MEMORIA

El objeto del presente proyecto es el desarrollo del proyecto de trazado de la Modificación nº2 del proyecto de OBRA "AUTOVÍA A-57.PONTEVEDRA-TRAMO: VILABOA-A ERMIDA. CLAVE: 12-PO-4200", que sirva de base para la oportuna aprobación del expediente de Información pública, según se establece tanto en la *ley 37/2015, de 29 de septiembre de Carreteras* como por los *artículos 17 y 18 del capítulo II De la necesidad de ocupación de bienes o de adquisición de derechos la Ley de Expropiación Forzosa del 16 de diciembre de 1954* en el que se establece que el beneficiario de la expropiación deberá elaborar una relación individualizada de bienes y derechos afectados por el proceso expropiatorio.

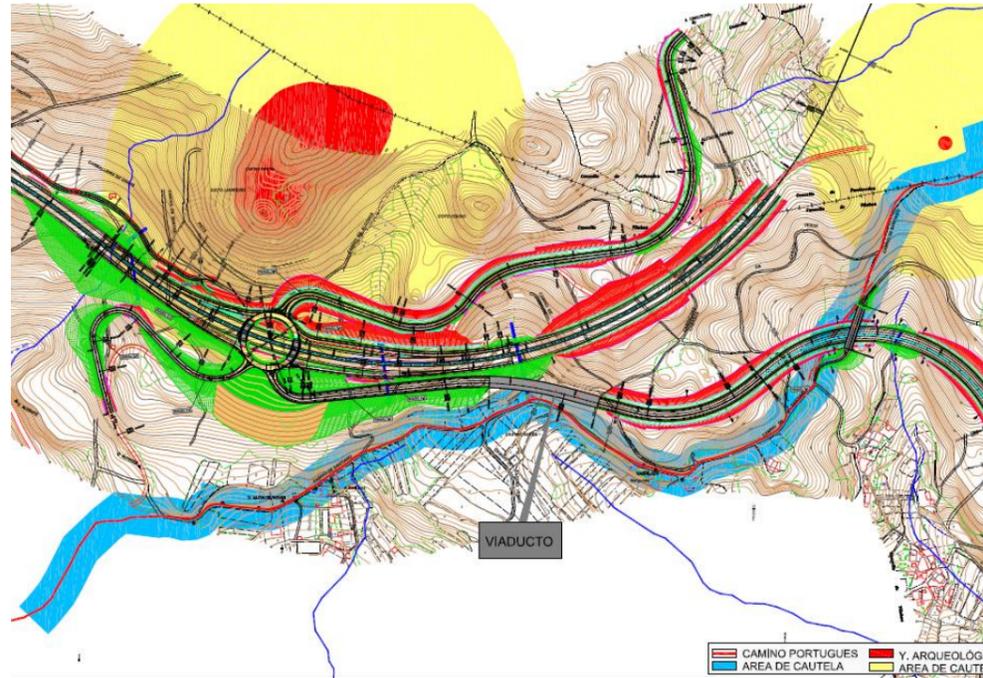
Se modifica la glorieta 3.3, desplazándola hacia el este, dado que es necesario adaptar el radio de salida en el ramal 3.2 a la norma 3.1 IC de Trazado de la instrucción de carreteras

Se realiza un análisis de trayectorias para verificar el diseño de la glorieta y los radios de entrada/salida. Para

este estudio se emplea como vehículo patrón utilizado en las simulaciones es el que corresponde con el Tren de carreteras Patrón definido en la instrucción de carreteras.

- **MOD_009: Drenaje enlace A Ermida**

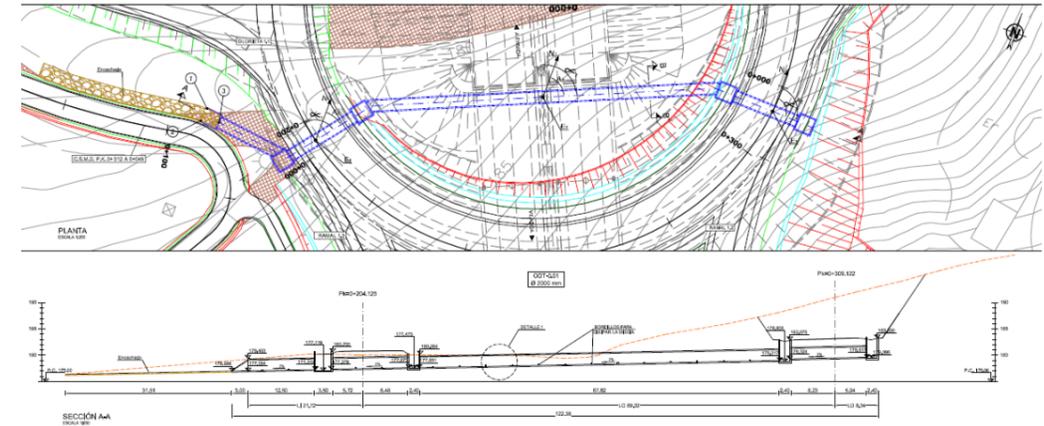
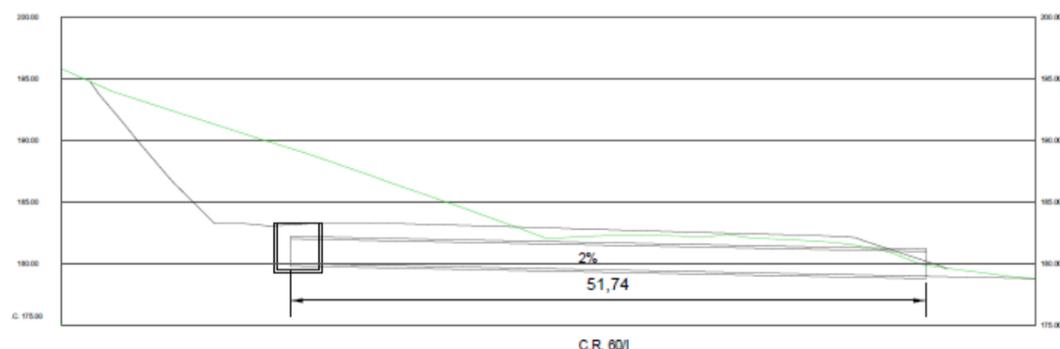
Se procederá a la adecuación de la ODT 0.01 para evitar la posible acumulación excesiva de agua a la salida de la mencionada obra de drenaje en la zona existente entre el ramal 1.4 y el CSMD P.K. 0+012 a 0+045

Se plantea la necesidad de revisar al ODT 0.01 con la idea de evitar que la salida de las aguas se produzca entre el ramal 1.4 y el CSMD P.K. 0+012 a 0+045, donde esta no tiene una evacuación adecuada de las aguas.

La ODT 0.01 canaliza todas las aguas provenientes de las cuencas de proyecto 1_I, 2_I, 3_I y 4_I así como todas las obras de drenaje longitudinal existente desde el PK 0+000 al 1+160 que se conducen a través del ramal 1.2 y 1.3 hasta la ODT en cuestión

La solución planteada consiste en independizar los caudales que llegan por cada uno de los ramales anteriormente mediante una ODT en cada lado de la glorieta 1.1 del Enlace de A Ermida.

Tal y como muestra la imagen anterior las ODTs planteadas, desalojan el agua en zonas con una adecuada evacuación del agua, considerando en todo momento el trazado del siguiente tramo de la Autovía A-57 (Tramo Pilarteiros – A Ermida).

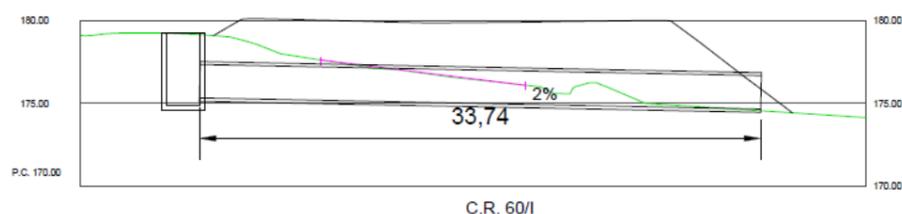
- Ramal 1.2- Se diseña una ODT consistente en un tubo de hormigón de 2000 mm con una clase resistente 60. La longitud de esta ODT es de aproximadamente 52 m con una pendiente longitudinal del 2% y una arqueta que recibe el caudal correspondiente al ramal en cuestión.

• **MOD_010: Canal Escollera Ramal 2.7-Rep. Camino LAV 502+620**

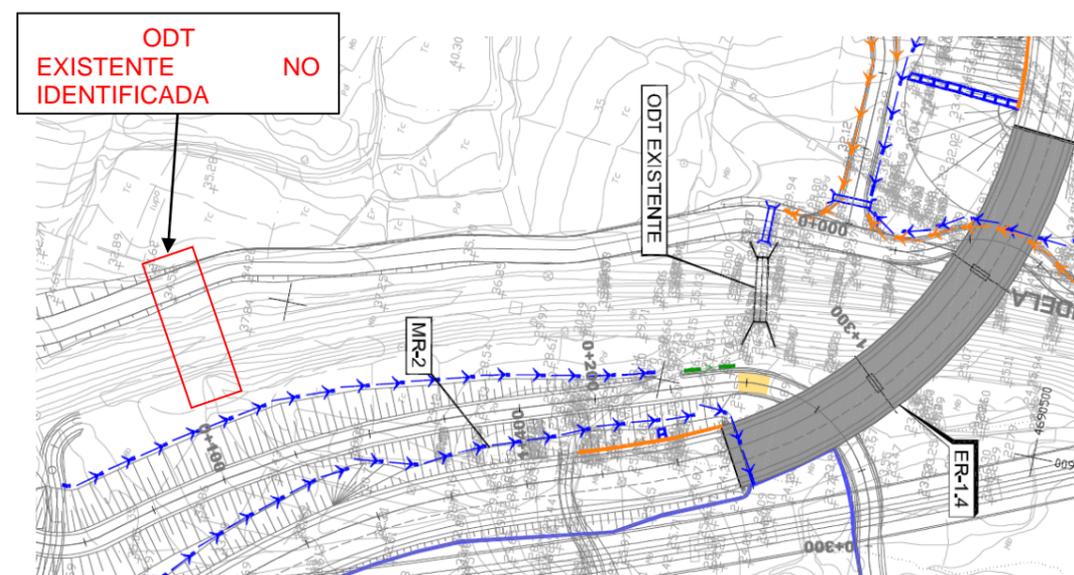
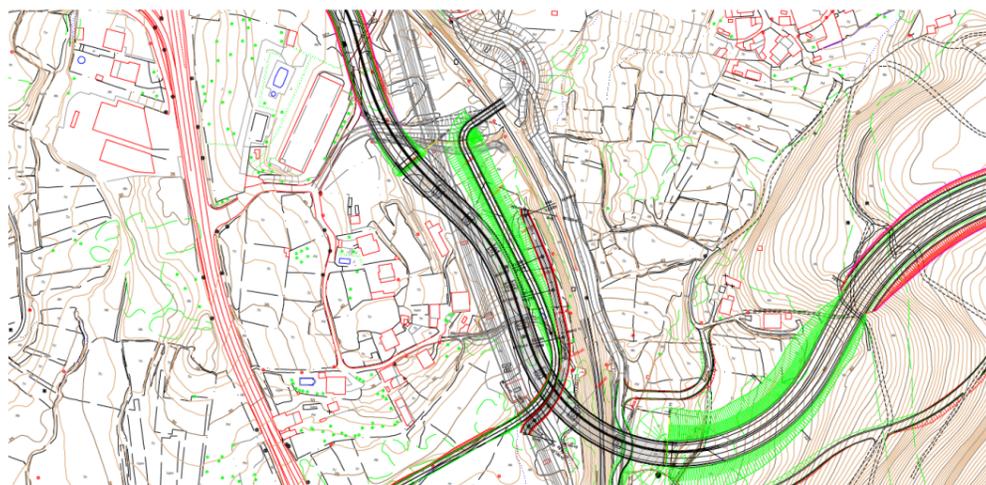
y la omisión de una obra de drenaje transversal durante la fase de redacción del proyecto.

Se plantea la necesidad de la ejecución de un canal de escollera atendiendo a las prescripciones indicadas por el organismo competente (Aguas de Galicia) y la omisión de una obra de drenaje transversal durante la fase de redacción del proyecto.

Cabe destacar que durante la fase de redacción de proyecto en el plano nº6.1 de la Planta General de Drenaje hoja 11/13 solo se señala una ODT existente, habiéndose detectado durante la fase de obra otra consistente en un tubo de diámetro 1200 mm. Esta ODT capta en realidad la mayor parte del caudal de la cuenca 25_D y que únicamente se contaba en proyecto con una cuneta de pie de terraplén, totalmente insuficiente, por lo que la administración con competencias en materia de aguas (Augas de Galicia) prescribió la ejecución de la solución en canal de escollera. A continuación se indica la ubicación de la ODT existente no identificada en fase de redacción de proyecto en cuestión.

Dicha obra de drenaje longitudinal está comprendida entre la antigua línea de ferrocarril Pontevedra-Redondela y la reposición del camino LAV 502+620 y se dimensiona para el caudal de la cuenca de

proyecto C 25_D y los flujos procedentes de las cunetas del margen derecho del Ramal 2.7. tal y como muestra la siguiente imagen.

- **MOD_025: Vadeo río Pintos**

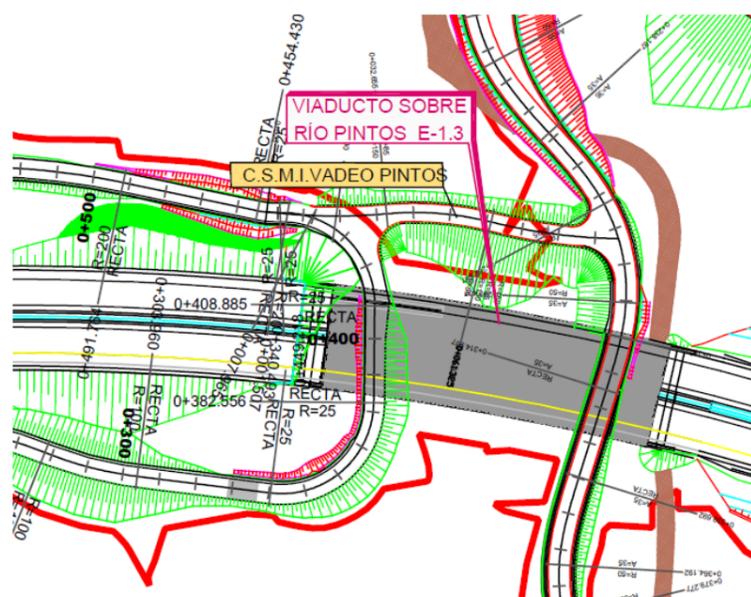
Se hace necesario el mantenimiento de un vadeo tanto provisional como permanente en el río Pintos para su utilización como camino de servicio, atendiendo a la demanda de la Comunidad de Montes de Marcón, para la mejora de la movilidad y permeabilidad futura a ambos lados de la nueva infraestructura.

Se debe de destacar que el camino de servicio planteado con el vadeo no está dentro de la expropiación realizada para la construcción de la autovía en cuestión, tal y como muestra la siguiente imagen. Es por ello

que el planteamiento del Concello de Pontevedra de transferencia de la titularidad no es correcto.

Es por todo lo descrito anteriormente que se plantea incorporar en la presente solicitud de modificado el denominado CSMI Vadeo Pintos dentro de los trabajos a ejecutar del proyecto constructivo. De esta forma una vez ejecutado el mencionado camino de servicio se podrá proceder a la transferencia de titularidad al Concello de Pontevedra. A destacar que la ejecución del vadeo cumplirá con las prescripciones establecidas por Augas de Galicia.
